敦賀発電所 敷地内破砕帯について

《2号機原子炉建屋直下を通るD-1破砕帯の評価》

平成26年7月18日

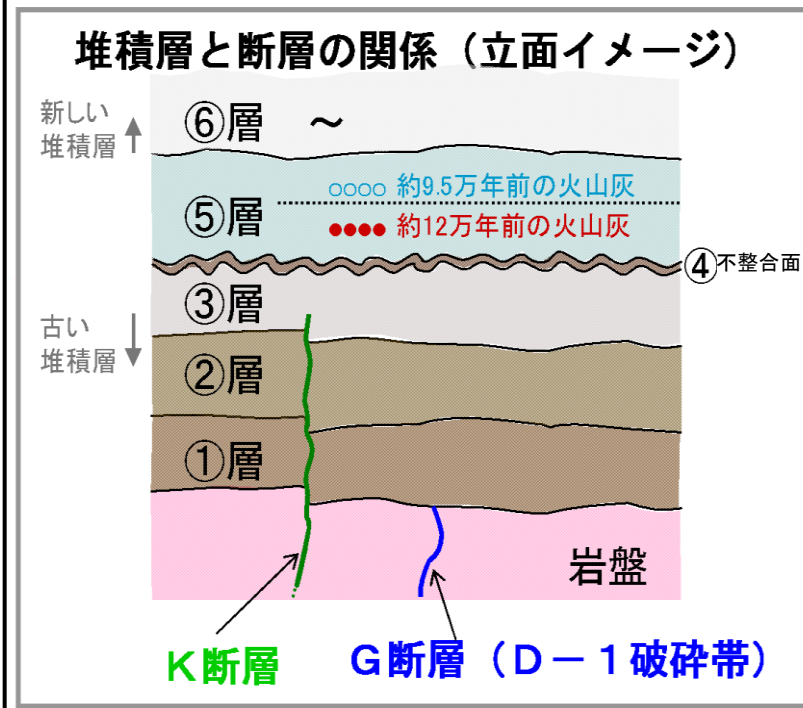
(1)⑤層下部の火山灰の年代に関する指摘

火山灰の検出頻度が少ない。
年代認定の論文の信頼性が低い。

(2)③層の地層の年代に関する指摘

上方にある⑤層下部と同様新鮮で(地層中の礫の風化の程度が弱い)、⑤層と堆積時期に大きな差はない。

K断層は約12～13万年前以降(後期更新世以降)の活動を否定できない。

(1) ⑤層下部の火山灰(美浜テフラ)の降灰時期を12.7万年と特定

(2) ③層は13万年前より古い地層と特定

③層から検出した火山灰は、敦賀湾海底ボーリング結果との比較(主成分分析等)から13万年前よりも古いことを評価。

**D-1破砕帯及びK断層はともに
約12～13万年前以降(後期更新世以降)
に活動していない。**

D-1トレンチ北西壁面(断面イメージ)

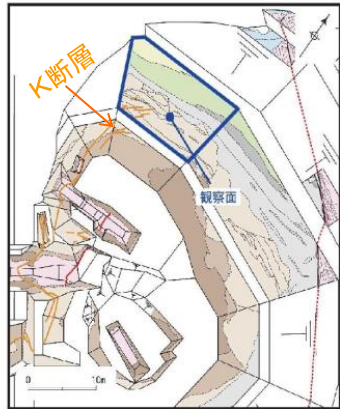
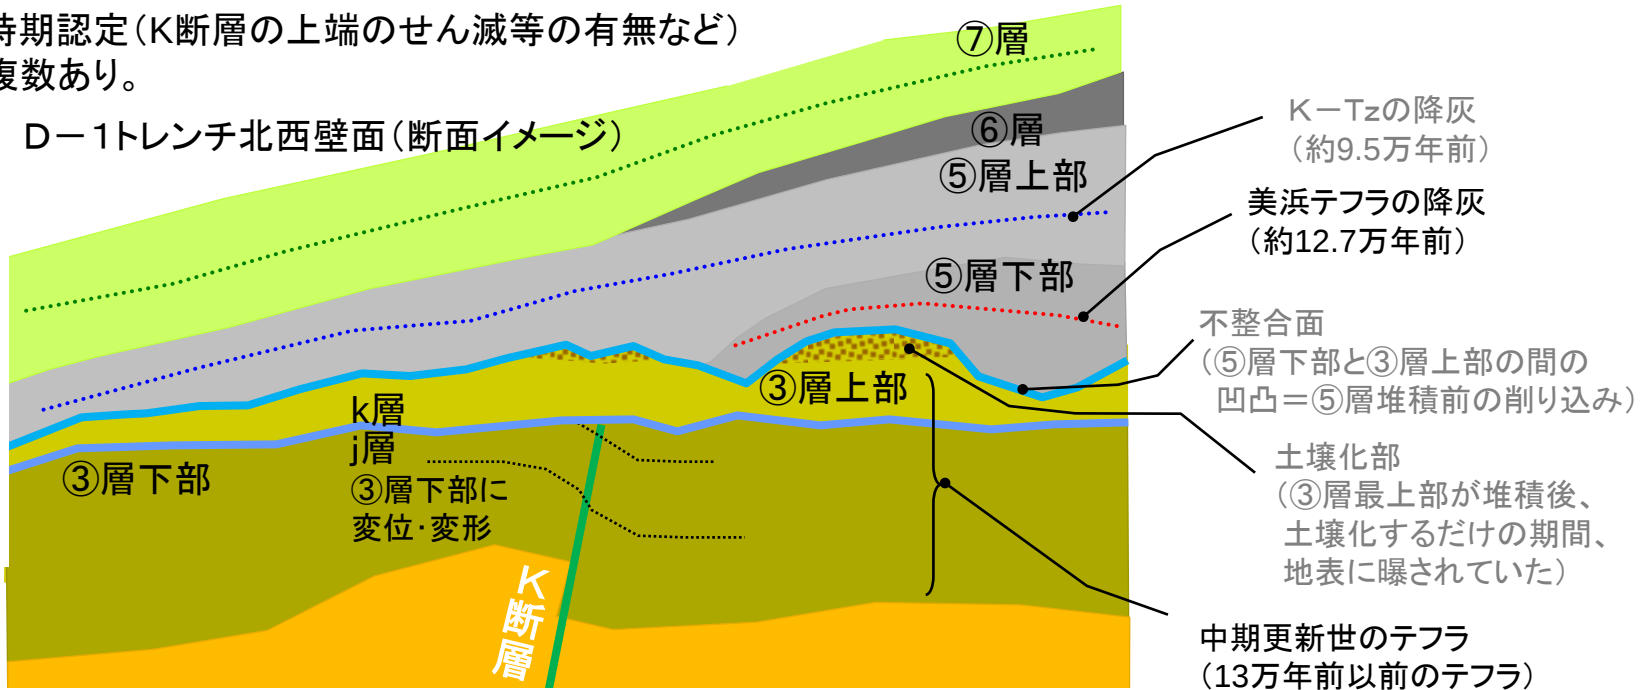
K断層の最新活動時期認定(K断層の上端のせん滅等の有無など)に関するコメントが複数あり。

- ⇔ (1) K断層の影響はj層までとしているが、根拠が非常に希薄ではないか。
- ⇔ (2) 私にはj層が80cmも撓曲しているようには見えない。
- ⇔ (3) k層が本当に変形していないとは言えない。

K断層は、③層上部の地層(k層)に覆われており、K断層は約13万年前以降活動していない。

- (1) K断層の影響を受けているのは、③層下部のK断層周辺(j層)に限られる。
- (2) K断層による変位・変形の大きさは約80~90cmでほぼ一定であり、上方に向かってせん滅する傾向は認められず、変位、変形は③層下部(j層まで)で認められる。
- (3) ③層上部(k層以上)には、K断層による変位・変形は及んでいない。

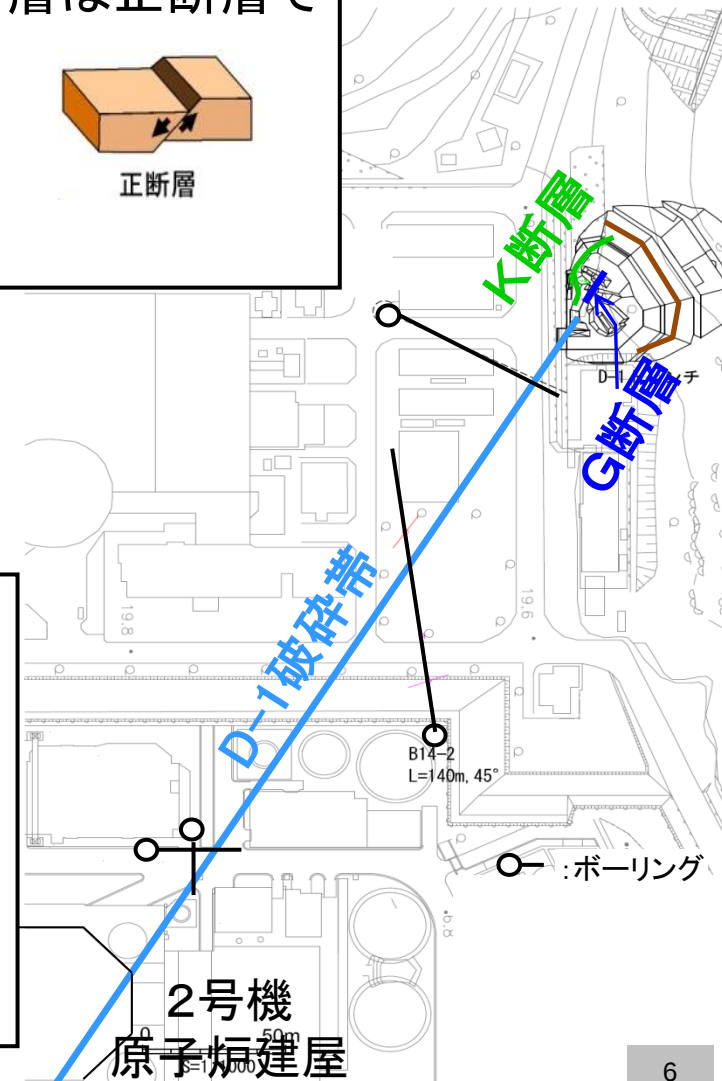
(1)顕微鏡観察によるズレの向きの認定には限界があること等から最後に活動した時のズレの向きを認定していない可能性がある。

(2)一般に断層は屈曲、分岐、並走したりする。

K断層は、G断層、D-1破砕帯と一連である。

(1)各断層の走向・傾斜・ズレの向き(ズレの向きの認定方法は有識者会合の指摘通りの方法で実施)に加え、破碎帯の成分、色彩、粒子形状などについても比較した結果、G断層とD-1破碎帯は一連の構造であるが、**K断層は一連の構造ではないことを確認**。

(2)K断層を南方に掘削し追跡した結果、**K断層は掘削した範囲内で消滅し、2号機原子炉建屋の方には延びていないことから K断層は、G断層及びD-1破碎帯とは一連の構造ではない**。
